第61回技能五輪全国大会向け

競技課題2

変更点追加についての補足資料

課題2 アクションカメラ

変更箇所①

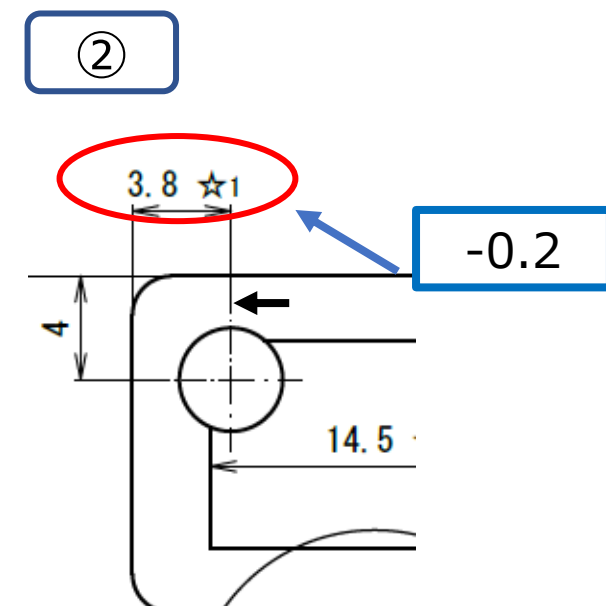
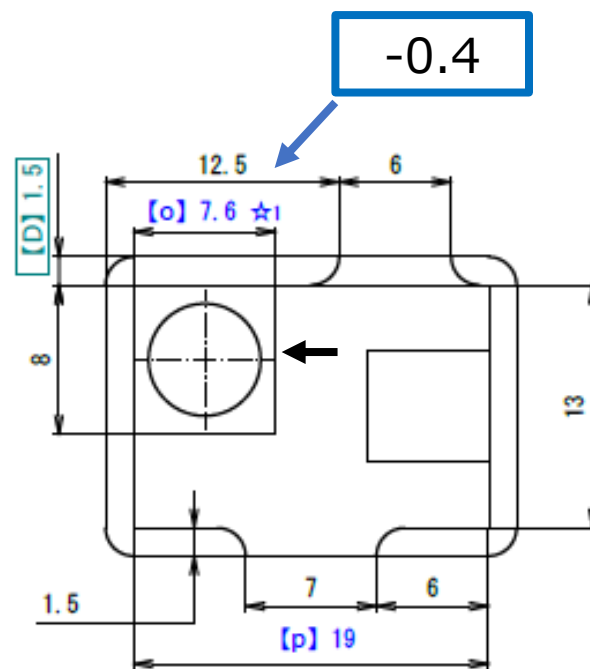
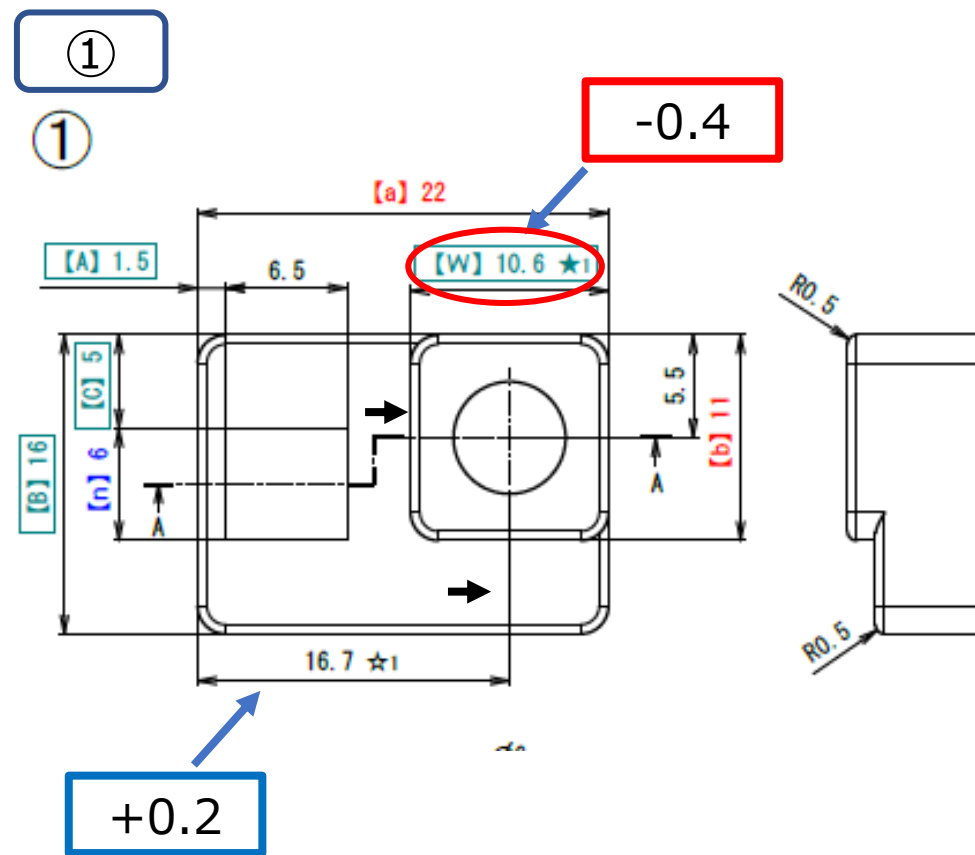
【W】10.6★1 (変更範囲：11.5～10.5)

・パーツ①に②が連動して変更されます。

変更箇所②

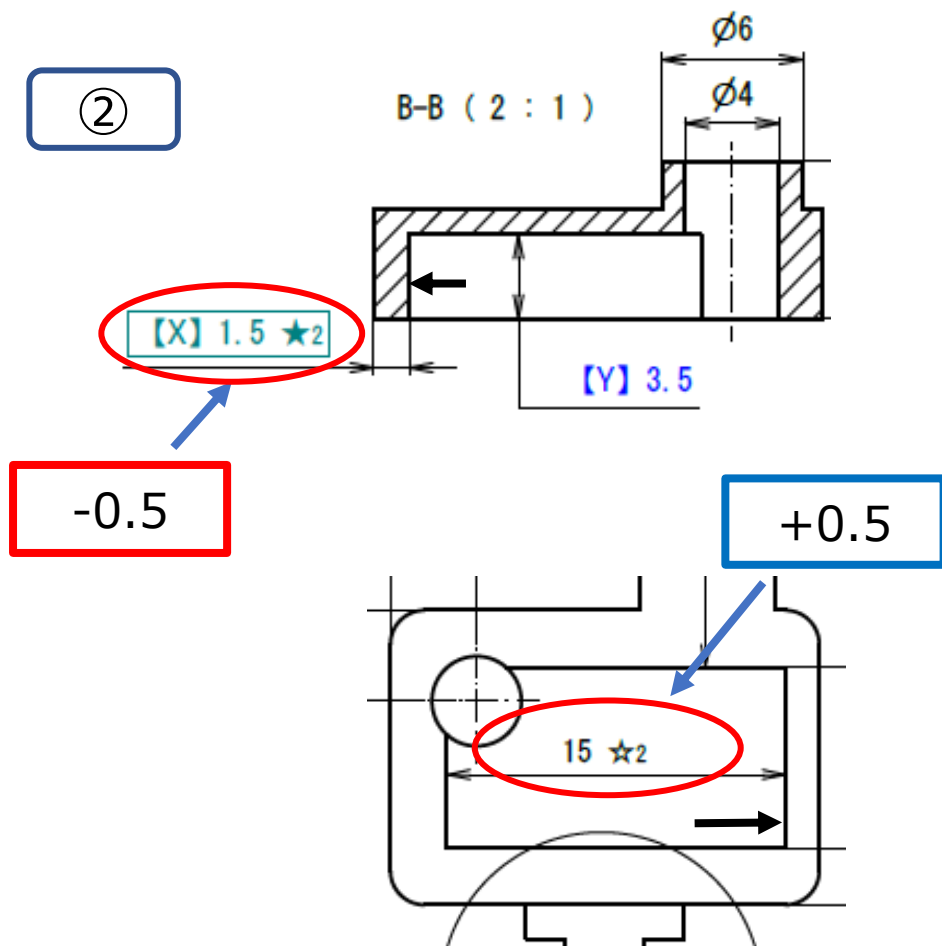
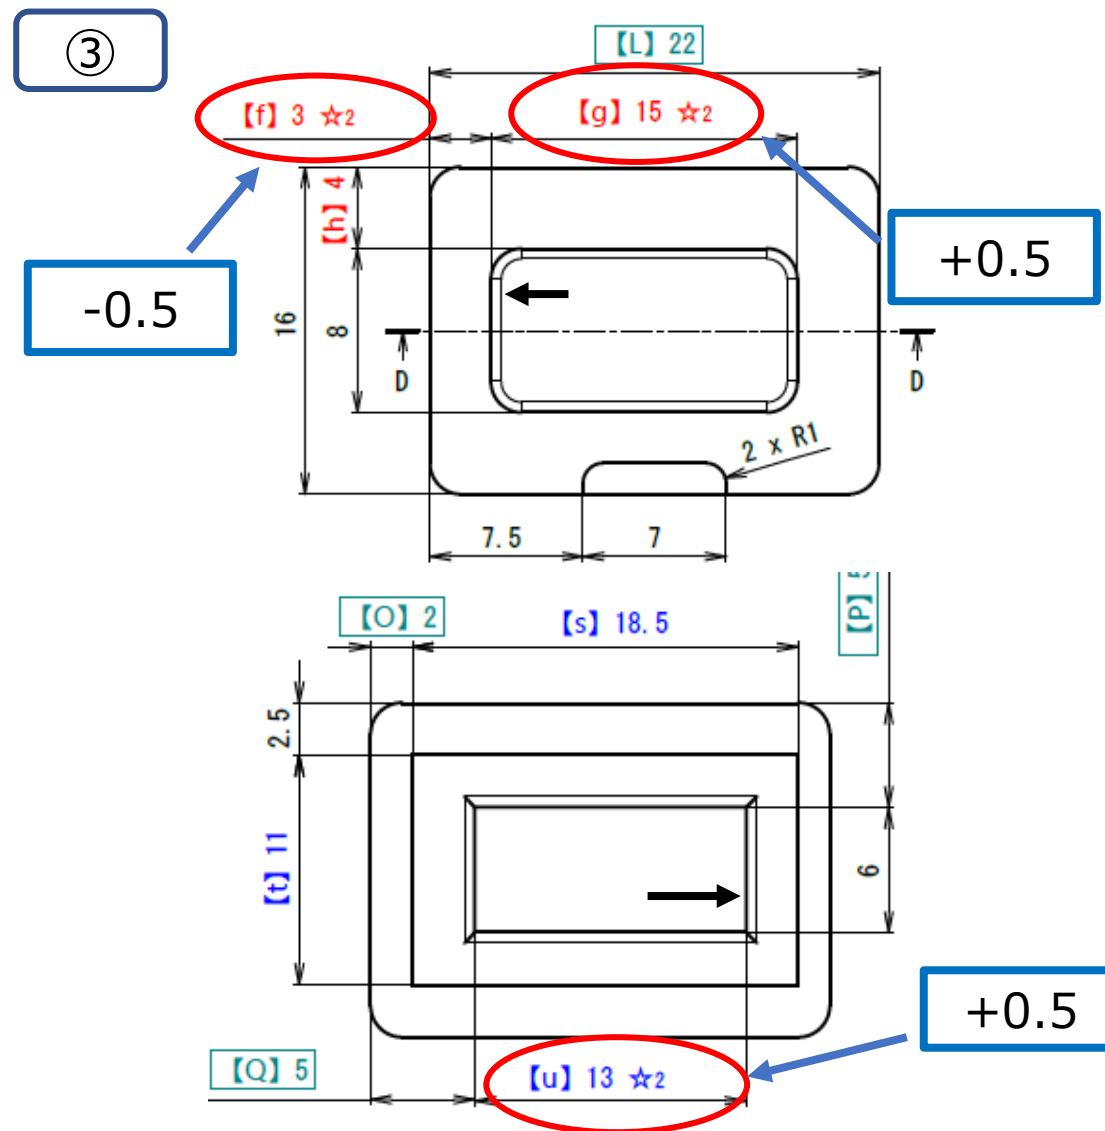
・パーツ②に③が連動して変更されます。

変更箇所③

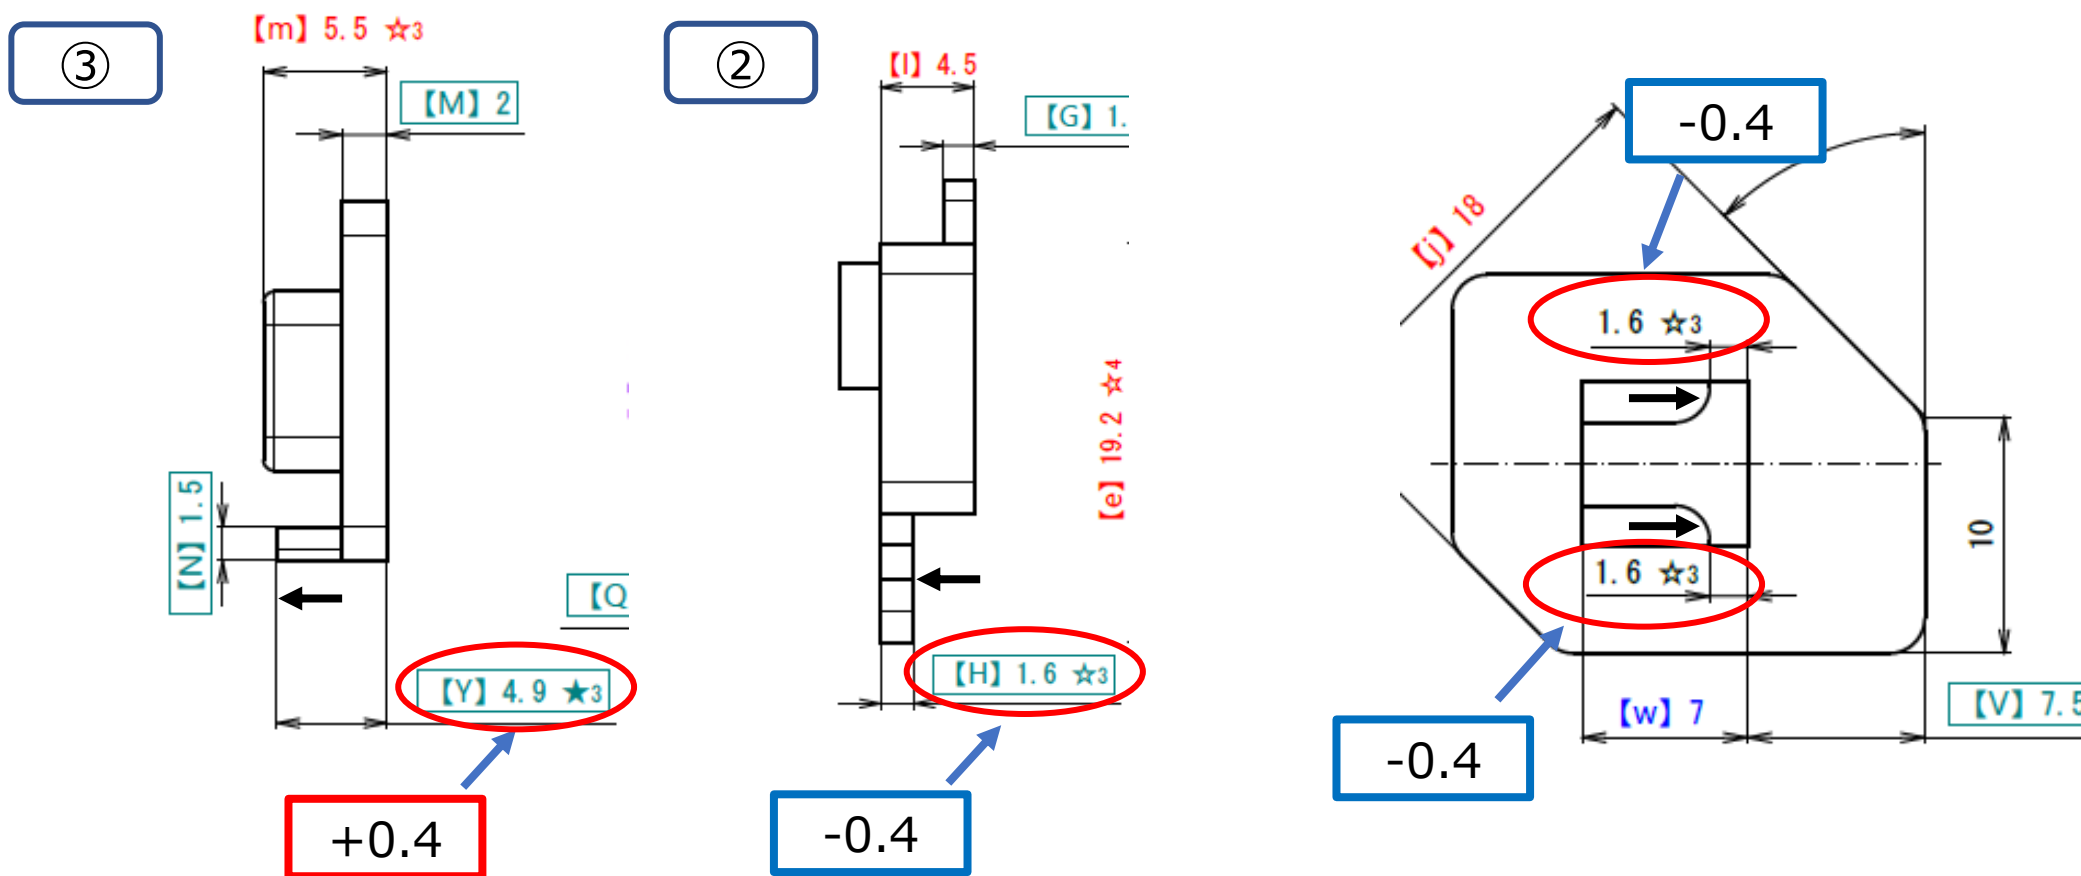
【Y】4.9★3 (変更範囲：3.9～4.9)

・パーツ③に②④が連動して変更されます。
